კორექტირებული ზონები

მრავალბინიანი საცხოვრებელი სახლი ყაზბეგის 34-ში

ავტოფარეხის სართული

-2.70 ნიშნული

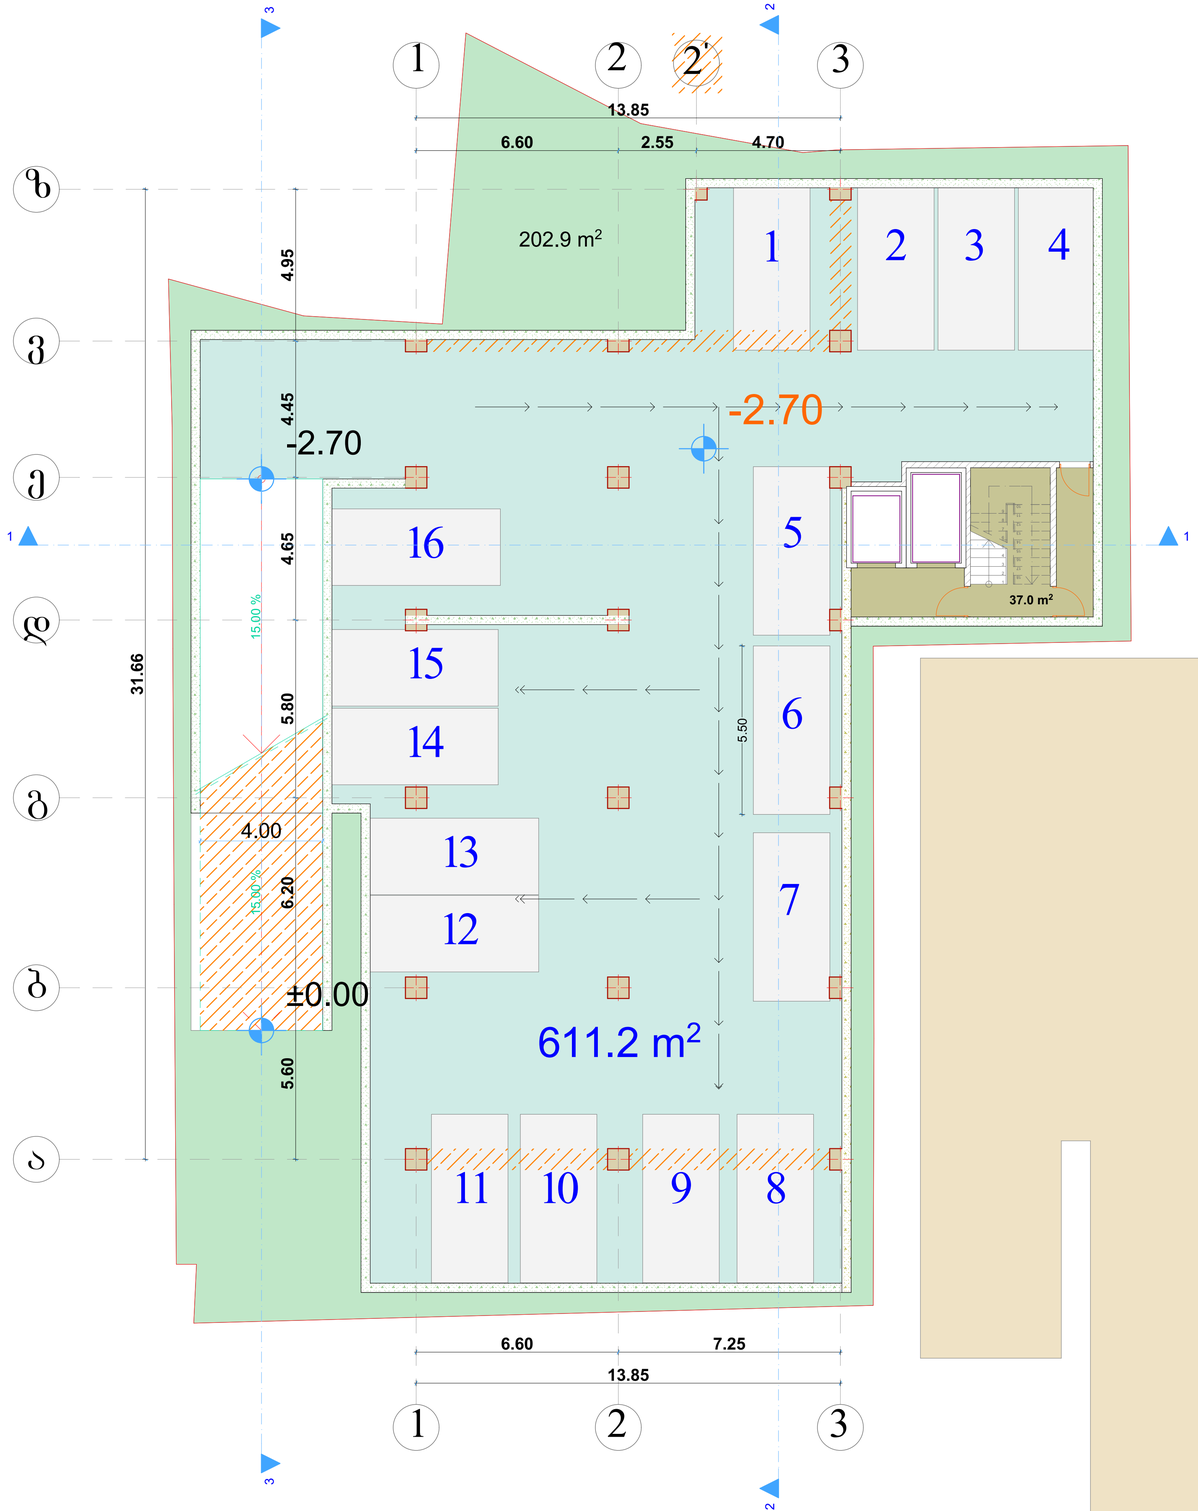
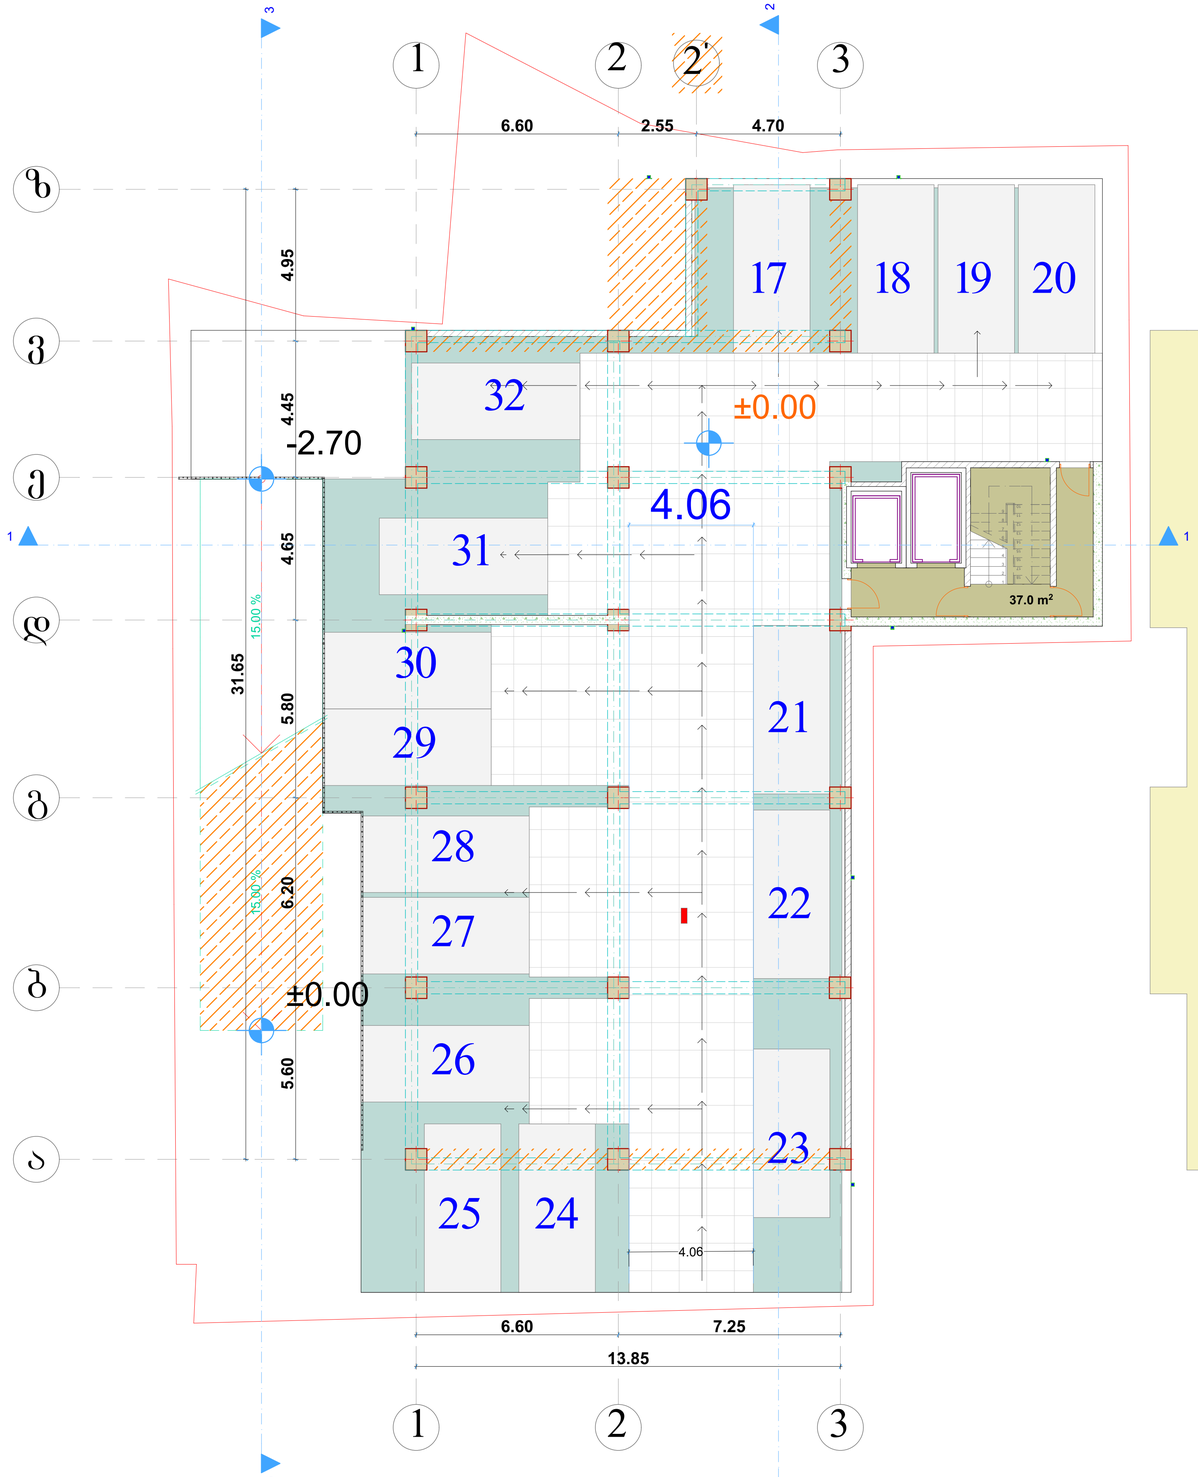
-2.70 ნიშნულზე კორექტირდა მალებს შორის მანძილი. როგორც ა-ზ, ასევე 1-3 ღერძებში. ვინაიდან ვერ მოხდა მეზობლის უნებართვოდ აგებული ღობისა და შენობის ნაწილის დემონტაჟი ჩვენს წითელ ხაზებზე, მოგვიწია მნიშვნელოვანი ცვლილება შეგვეტანა 3-1 და ზ-ვ ღერძებში. შეუძლებელი გახდა სამანქანო ლიფტის მონტაჟი, ასევე გაჩნდა 2' ღერძი. აღნიშნულმა კორექტირებებმა ერთით შეამცირა ავტოსადგომების რაოდენობა. პანდუსი აკმაყოფილებს ყველა სტანდარტს

0.00 ნიშნული

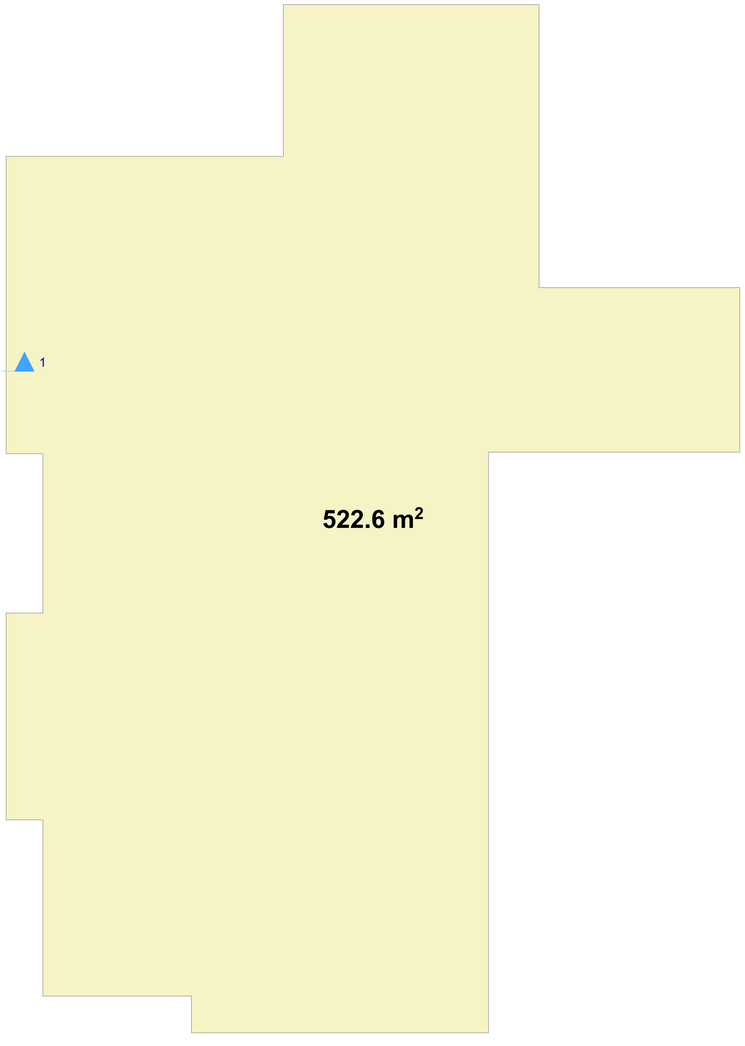
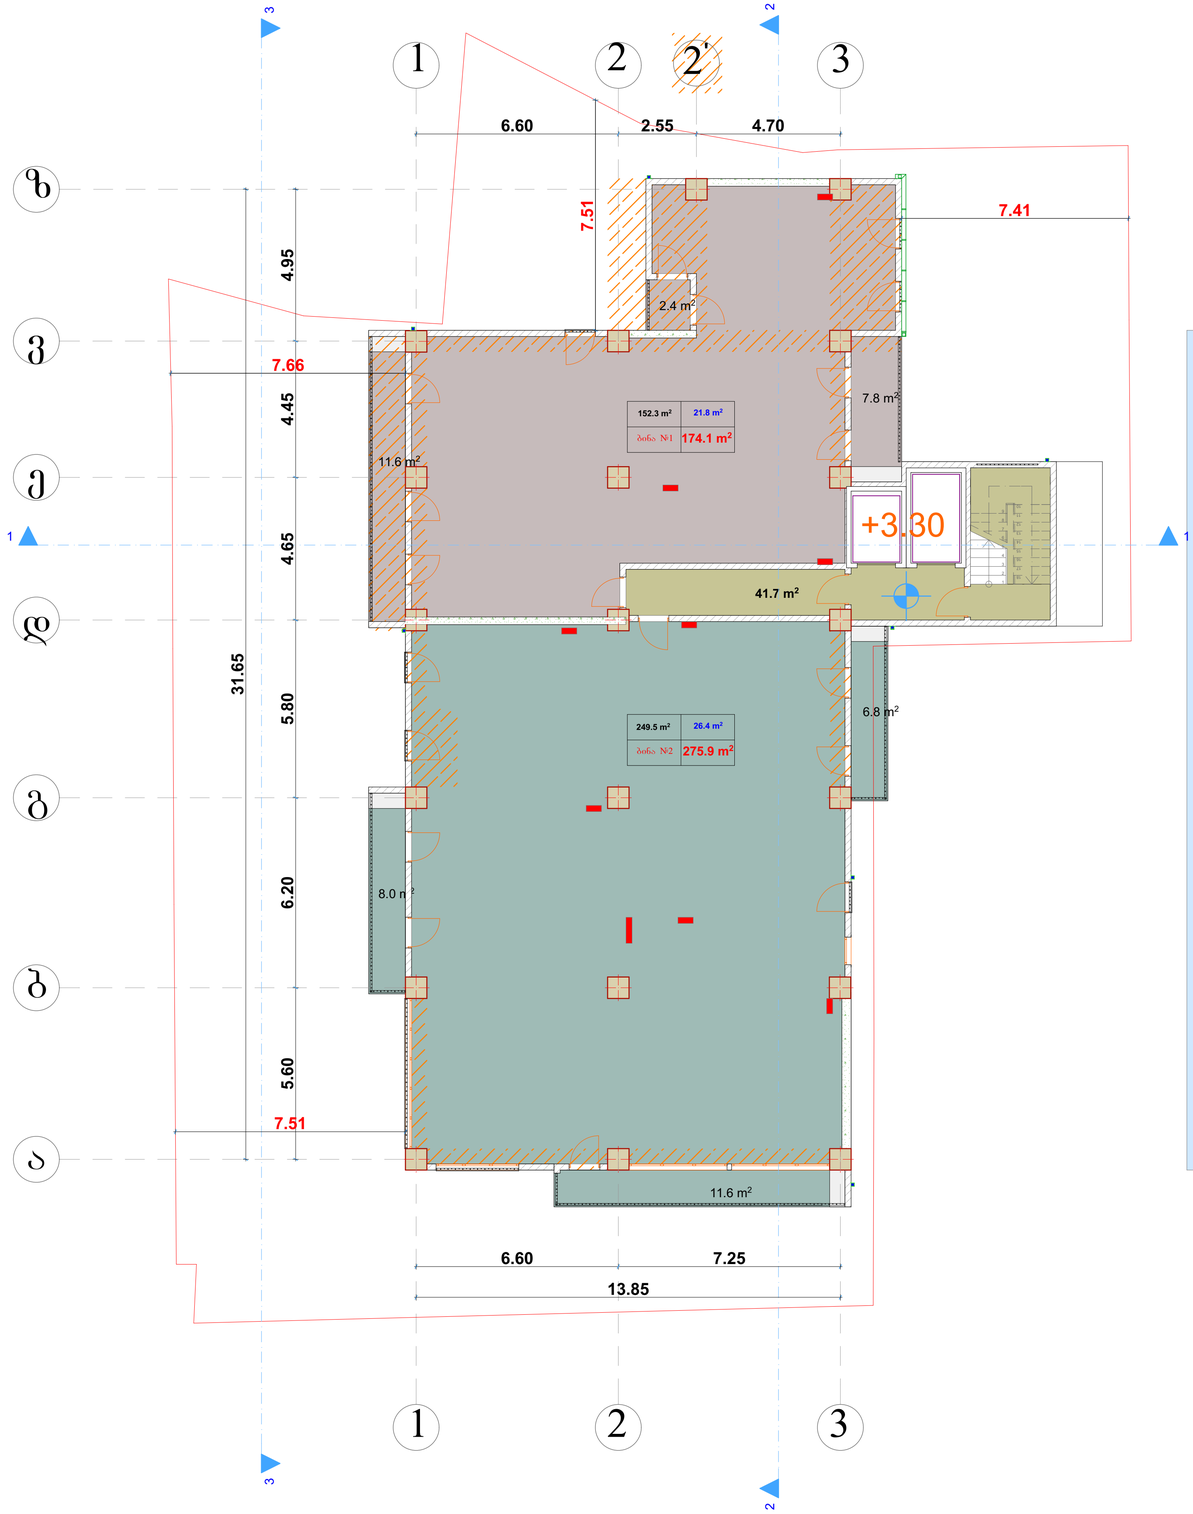
+0.00 ნიშნულზე კორექტირდა მალებს შორის მანძილი, როგორც ა-ზ, ასევე 1-3 ღერძებში. ვინაიდან ვერ მოხდა მეზობლის უნებართვოდ აგებული ღობისა და შენობის ნაწილის დემონტაჟი ჩვენს წითელ ხაზებზე, მოგვწია მნიშვნელობანი ცვლილება შეგვეტანა 3-1 და ზ-ვ ღერძებში. შეუძლებელი გახდა სამანქანო ლიფტის მონტაჟი, ასევე გაჩნდა 2' ღერძი. ანდუსი აკმაყოფილებს ყველა სტანდარტს. აღნიშნულმა კორექტურებებმა გავლენა არ იქონია ავტოსადგომების რაოდენობაზე.

+3.30 ნიშნული

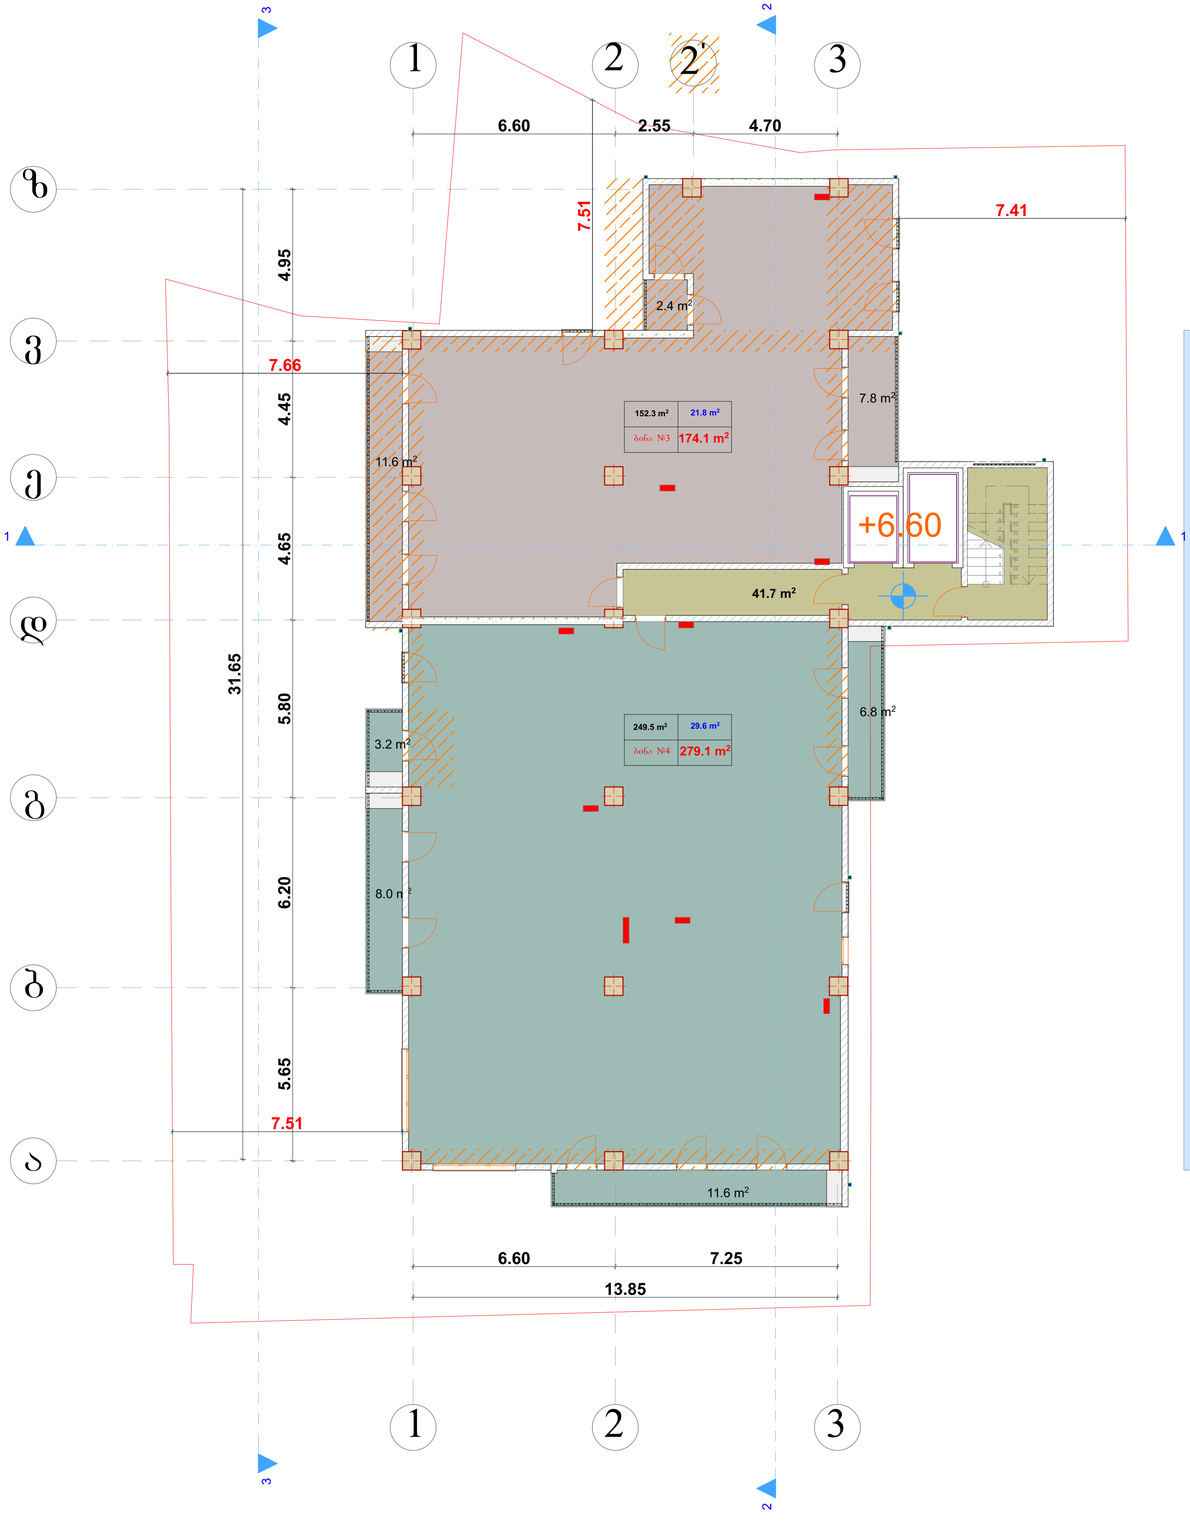
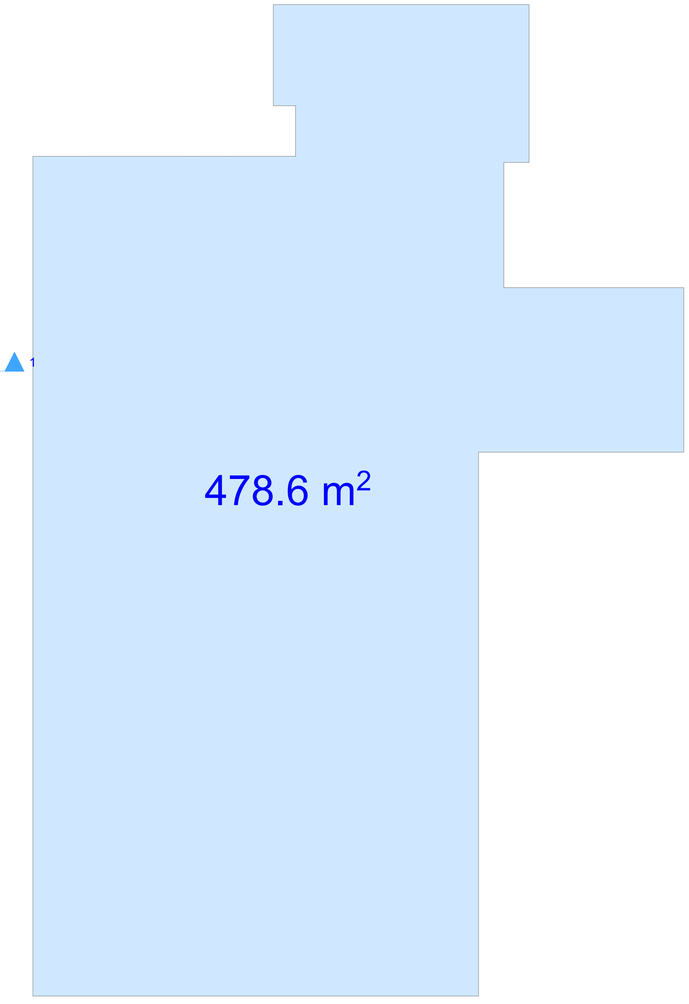
კორექტირებული ზონები
+3.30 ნიშნულზე კორექტირდა მალებს შორის მანძილი. ზ-ვ ღერძებში შეიცვალა აივნის ზომა და მასზე გამომავალი სარკმელი ჩაანაცვლა კარმა. გ-დ ღერძებში 2 კარის მაგივრად გახდა 3 ერთფრთიანი კარი. გაერთიანდა აივნები. დ-გ ღერძებში შიდა აივანი სანაცვლა ორმა ფრანგულმა აივანმა. გ-ბ ღერძებში მდებარე აივანი არ შეცვლილა. ბ-ა ღერძებში მდებარე ვიტრაჟი გახდა უფრო განიერი. 1-3 ღერძებში შეიცვალა კარისა და ვიტრაჟების განლაგება. შეიცვალა გ-დ ღერძებში მდებარე აივანზე გამომავალი დიობი. ე-ვ ღერძებში მდებარე დიობი ჩაანაცვლა ორმა ერთფრთიანმა კარმა. ვ-ზ ღერძებში დავიწროვდა მალის სიგანე და შეიცვალა კარების კონფიგურაცია.

+6.60 ნიშნული

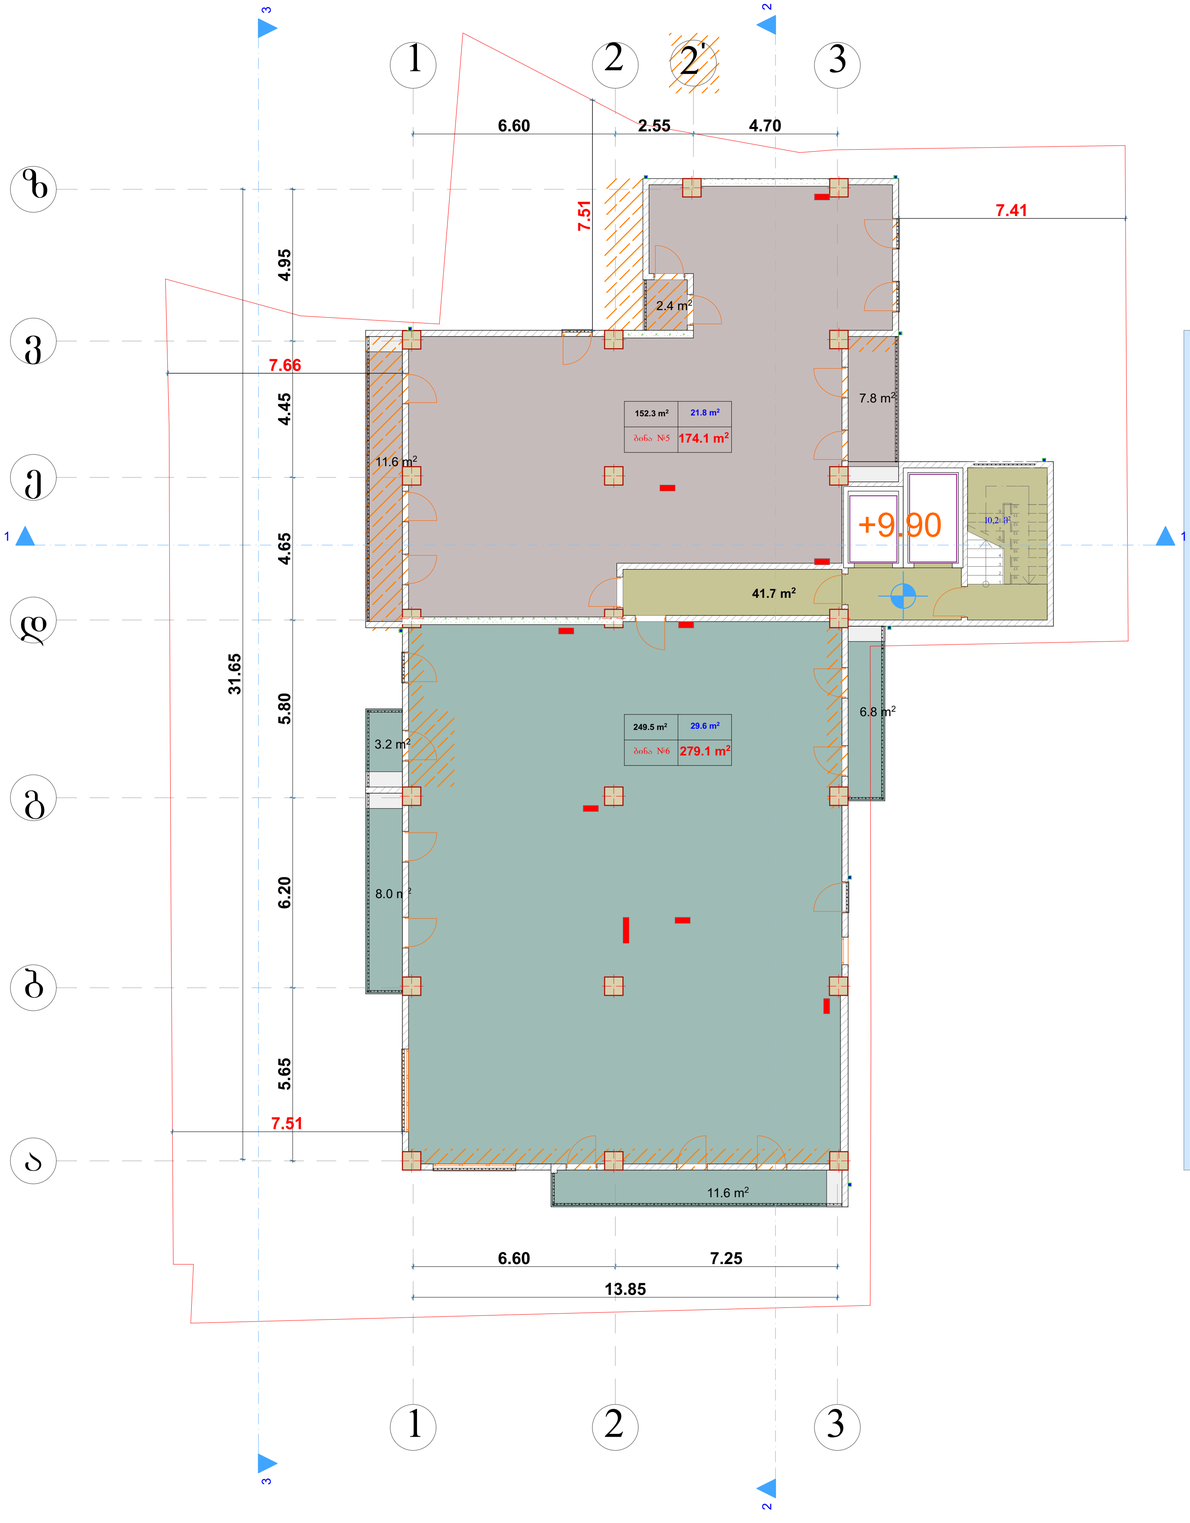
+6.60 ნიშნულზე კორექტირდა მალების შორის მანძილი. ზ-გ ღერძებში შეიცვალა აივნის ზომა და მასზე გამომავალი სარკმელი ჩაანაცვლა კარმა. გ-დ ღერძებში 2 კარის მაგივრად გაჩნდა 3 ერთფრთიანი კარი, გაერთიანდა აივნები. დ-გ ღერძებში შიდა აივანი ჩაანაცვლა ერთმა ფრანგულმა აივანმა, ხოლო მეორე გარდაიქმნა გარე აივნად. გ-ბ ღერძებში მდებარე აივანი არ შეცვლილა. ბ-ა ღერძებში მდებარე ვიტრაჟი გახდა უფრო განიერი. 1-3 ღერძებში შეიცვალა კარისა და ვიტრაჟების განლაგება.
შეიცვალა გ-დ ღერძებში მდებარე აივანზე გამომავალი დიობი. ე-ვ ღერძებში მდებარე დიობი ჩაანაცვლა ორმა ერთფრთიანმა კარმა. ე-ზ ღერძებში დავიწროვდა მალის სიგანე და შეიცვალა კარების კონფიგურაცია.
